Dodatek č. 2 (dále jen „Dodatek“)
ke Smlouvě o dílo ze dne 4.7.2016, uzavřené mezi níže uvedenými smluvními stranami
(dále jen „Smlouva“)

„III/11533 Beroun, oprava krytu - nová technologie“

Změnový list

PASPORT ZMĚNY V PDPS

ZÁKRES ZAMĚŘENÍ

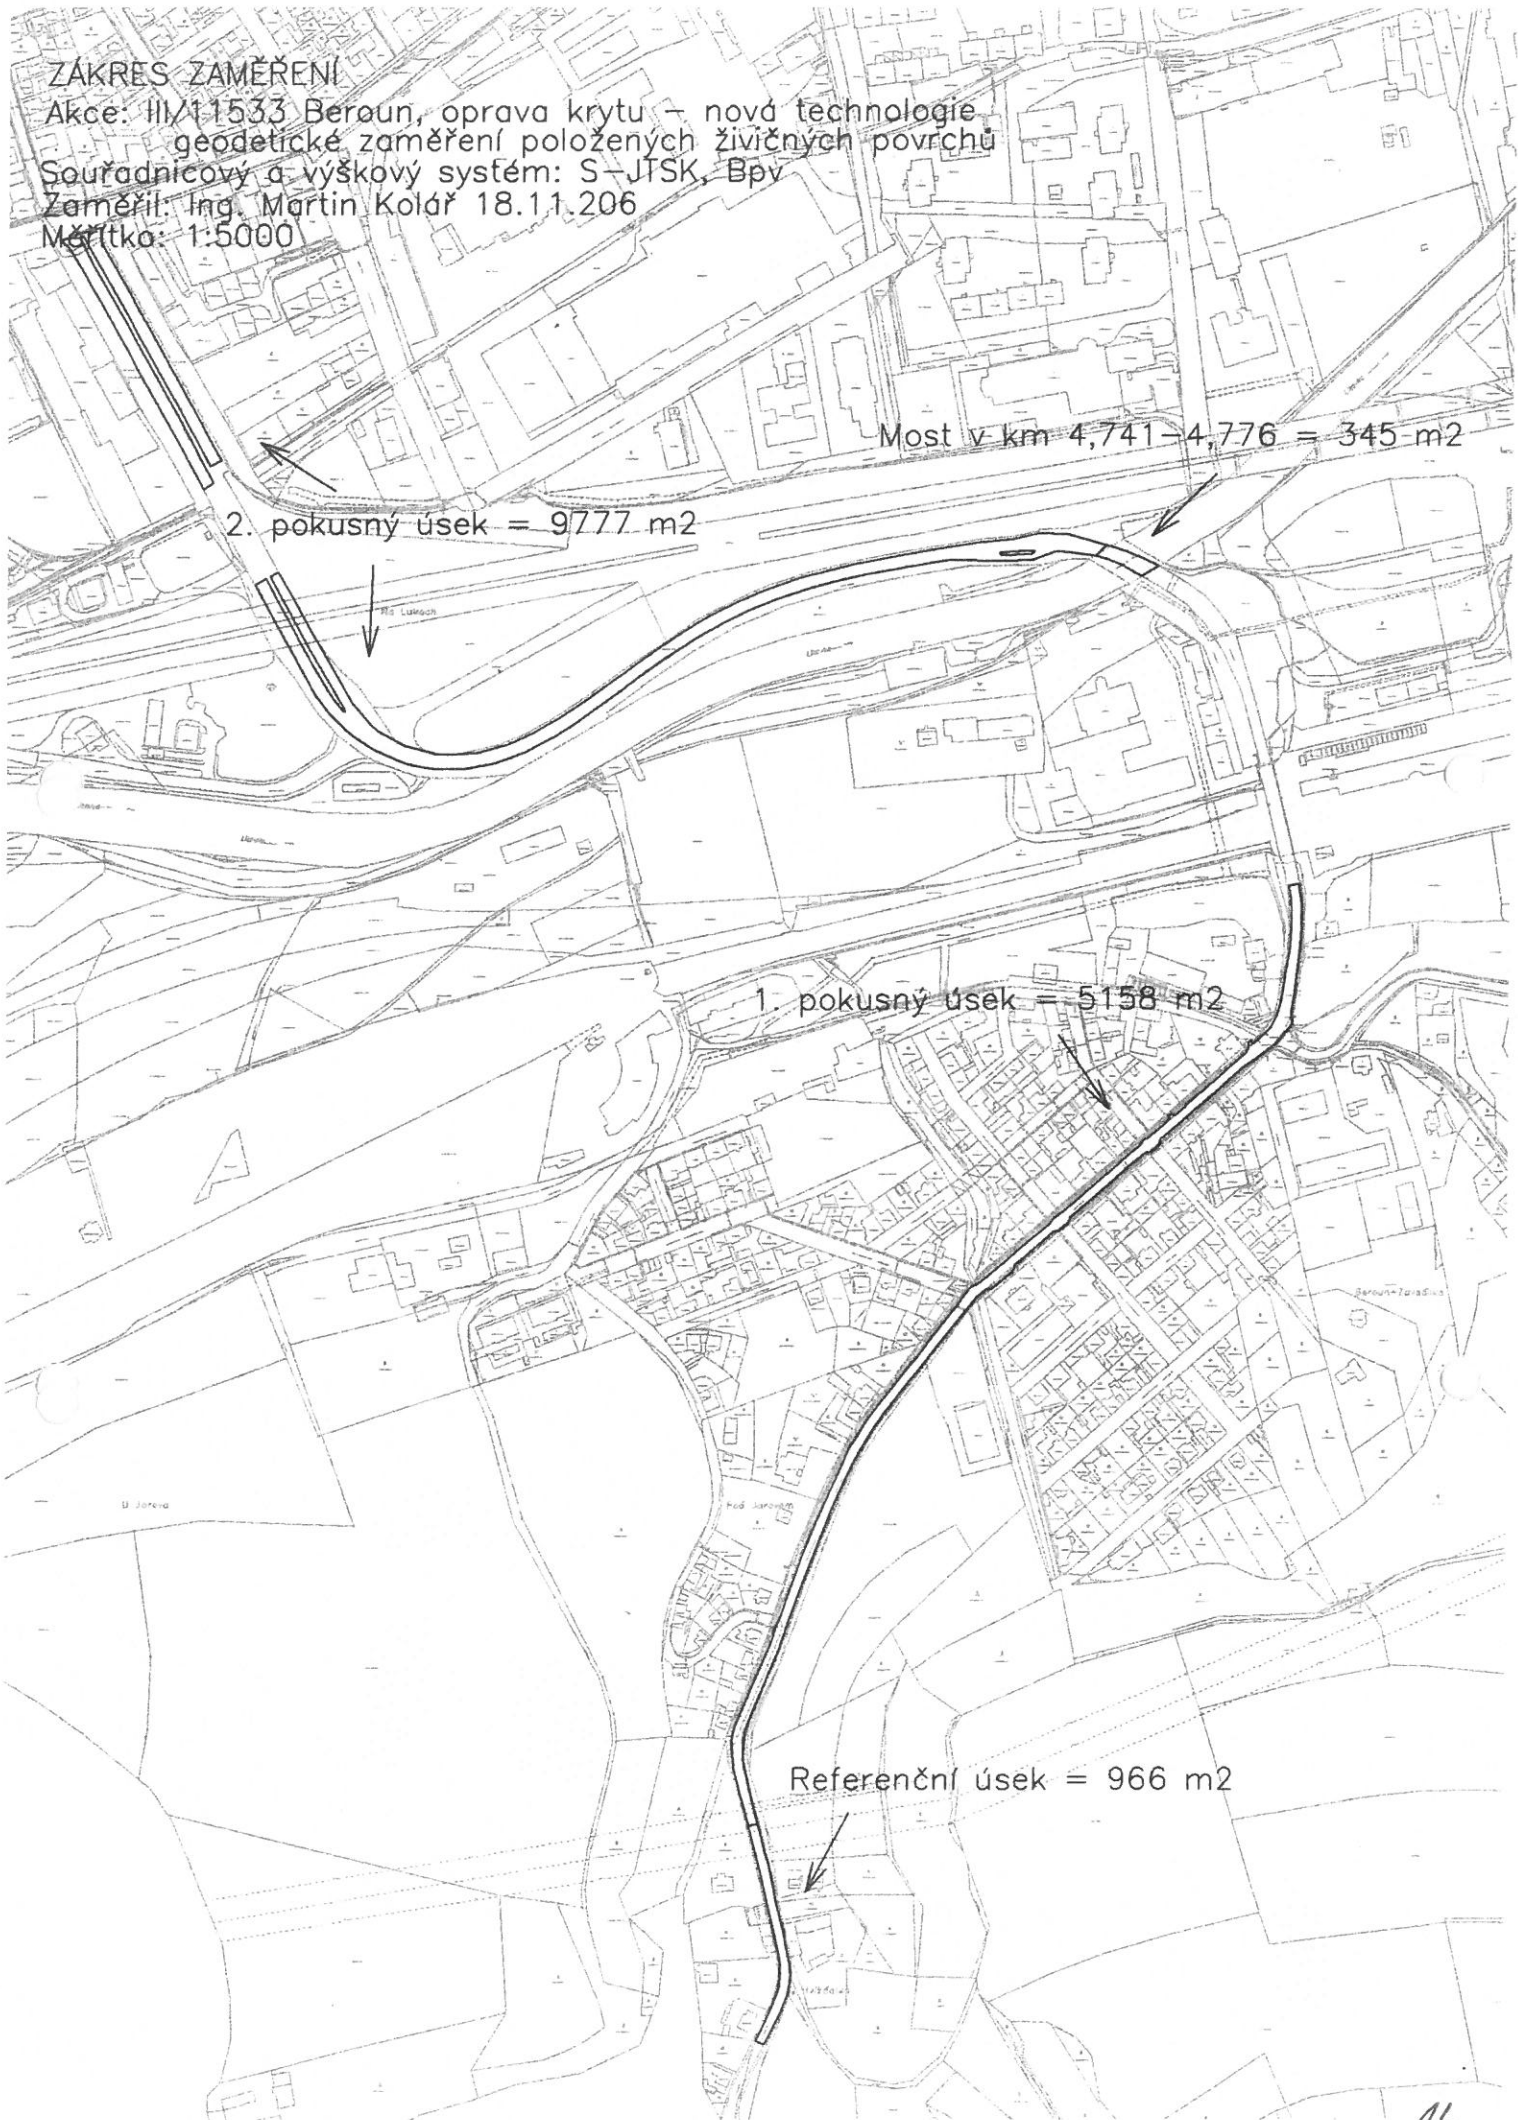
Oproti zadávací dokumentaci dochází v předložené změně k úpravám soupisu prací dle skutečného provedení doložené geodetickým zaměřením ze dne 18.11.2016.

Jedná se o snížení ploch frézování a pokládky asfaltových vrstev dle skutečného provedení. Jejich rozsah je doložen geodetickým zaměřením, které je přílohou změny během výstavby. Tato změna vznikla z nepředvídaných důvodů v průběhu provádění stavby, její množství bylo zjištěno měřením.

Oproti zadávací dokumentaci dochází v předložené změně k úpravám soupisu prací dle skutečného provedení doložené geodetickým zaměřením ze dne 18.11.2016.

Jedná se o snížení ploch frézování a pokládky asfaltových vrstev dle skutečného provedení. Jejich rozsah je doložen geodetickým zaměřením.

m2
Referenční úsek km 3,585-3,743	966
1. pokusný úsek km 3,743-4,459	5158
2. pokusný úsek km 4,776-5,686	9777
Most v km 4,741-4,776	345
Celkem:	16246
